Keramische grillhouder in compacte magnetrons

Betrokken modellen: EMWG 1050.0 - EMWK 1050.0 en MWGC 610.1E

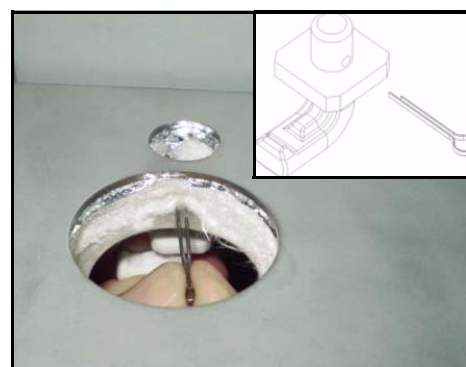
Om problemen met de grillhouder op te lossen, bestaat er nu een set met een verbeterde grillhouder van keramiek en een splitpen, waarmee beschadigde onderdelen makkelijker kunnen worden vervangen. De set heeft het RD-nr. 528912.

1. Verwijder de bovenkant van het huis.
2. Verwijder het luchtkanaal aan de binnenkant.
3. Verwijder de lamphouder.
4. Plaats de nieuwe grillhouder in de bestaande opening in het plafond van de ovenruimte.

5. Door de lamphouder steekt u nu de splitpen in de opening.

6. Draai de keramische houder 180° en spreid de splitpen uiteen.
7. Monteer de lamphouder en het luchtkanaal opnieuw en zet het bovenste gedeelte van het huis weer op zijn plaats.
